VENTSPILS BRĪVOSTAS PĀRVALDE

2010.gada 5.novembrī, Nr. 3-4.1/1286
Ventspili

Par Ventspils brīvostas piestātnes Nr.12
būvprojekta izstrādi

Pielikumā: piestātnes shēma uz 1 lapas.

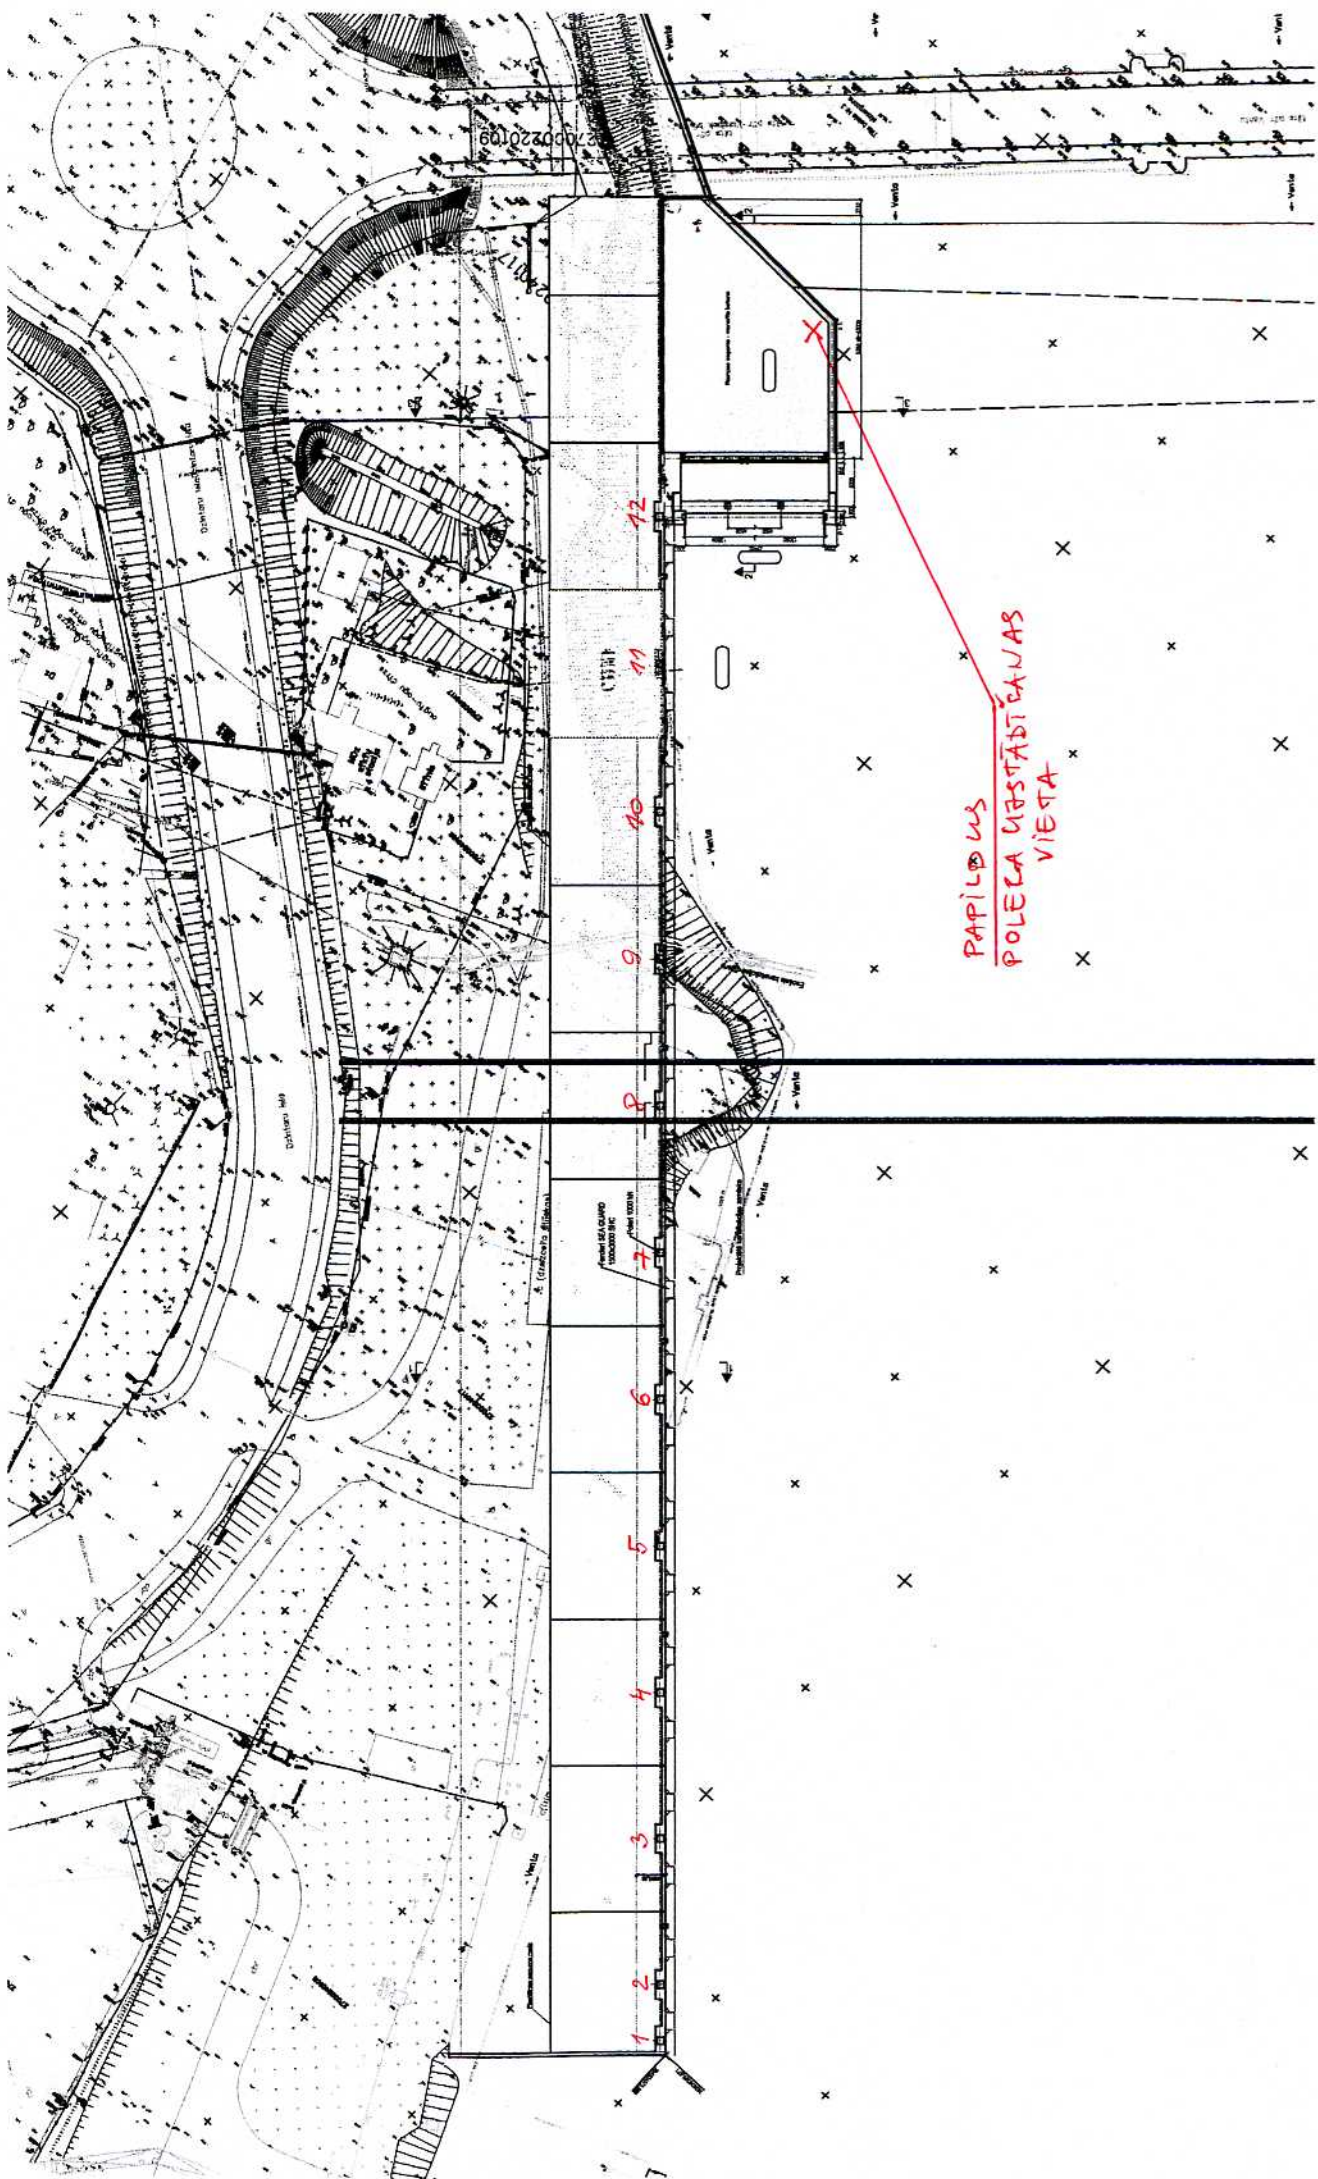
Sanāksmē, kas notika 2010.gada 21.oktobrī Ventspils brīvostas pārvaldē, tika iesniegtas izskatīšanai kuģu tauvošanās shēmas. Ventspils brīvostas kapteiņdienesta speciālisti ir izskatījuši iesniegtās tauvošanās shēmas un saskaņo tās. Lūdzam paredzēt papildus tauvošanās poleri piestātnes rampas zonā (skatīt shēmu pielikumā).

Sanāksmēs laikā tika arī piedāvāts noteikt vietas, kurās veikt kabestānu uzstādīšanu. Kabestānu uzstādīšanu paredzēt pie poleriem 1, 3, 11, 12 (skatīt shēmu pielikumā). Kabestānu darbināšanu paredzēt ar „kājas pedāli”.
